Ansøgning om tilladelse til anlæg på søterritoriet

Sætning brønd med rist i adgangsvej til prædal ved hus.
Opgravning og etablering vandrør ud til strandbred, hvor
rør afsluttes som beton rør ud i vandkænt, med enkelte
sten omkring som 30-40 cm str. Så dette virker
mere naturligt

Titel: Sv: Supplerende oplysninger - udløbsledning Emmerbøllevej, Langelands Kommune

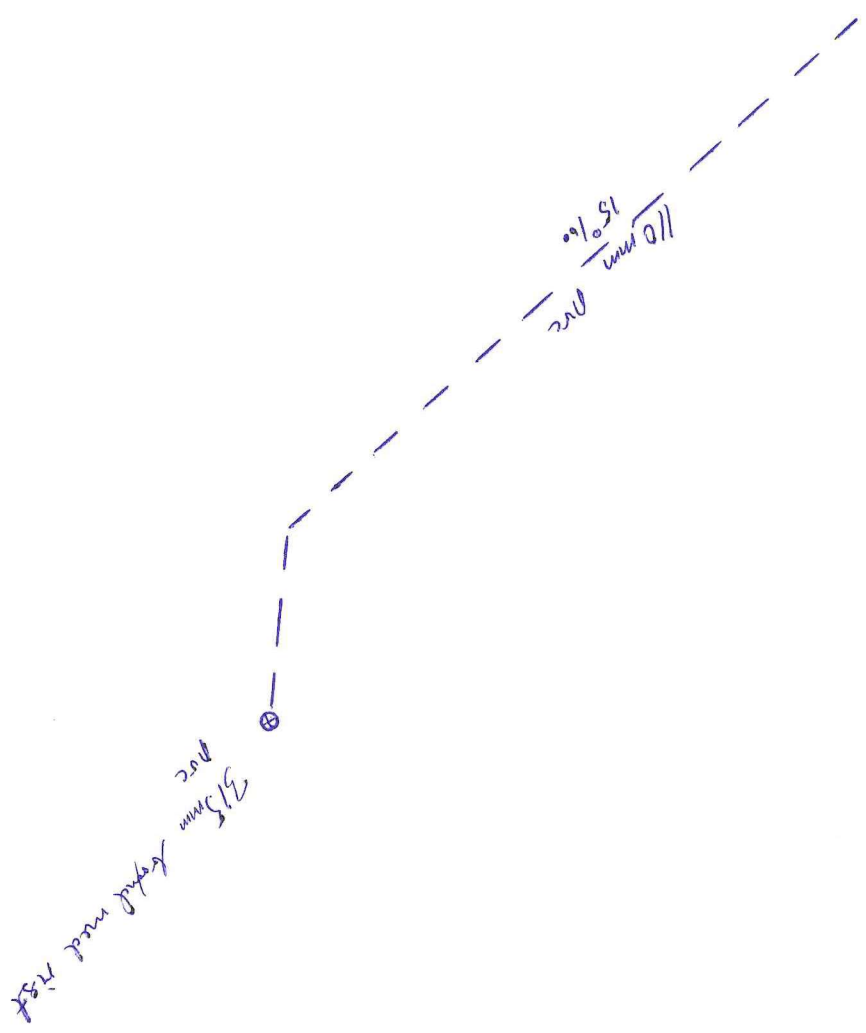
Desuden vil vi gerne have oplyst dybden for ledningen, et tidsestimat for arbejdets udførelse samt koordinater for ledningens placering, evt i form af en .shp fil.

- Den bliver nedgravet ø110mm dim - hvor lang skal ledningen være? Den bliver 26m
- Den bliver gravet ca 0,4m i og slutter så over strandbunden ude i vandet – under vandoverflade - Hvor højt over havbund kommer udløbet af ledningen til at stå - og hvordan afsluttes ledningen/forhindrer du tilsanding? Den kommer til at slutte med bund af rør på havbund under vandet og derved tilsander det ikke ret meget da det forbliver derude, end hvis det havde været inde på strandbredden
- Det bliver gravet med gravemaskine så der er styr på ledningen - Jeg har brug for koordinater for placering af ledning ? dem skal jeg nok fremsende
- Ledningen bliver afsluttet i en beton ledning - Er hele ledningen ikke af beton? Den del på land er tænkt som pvc rør som vi gør alle steder
- Perioden for anlæg vil være til vinter eller kan skubbes til forår - fint med vinter eller tidlig forår
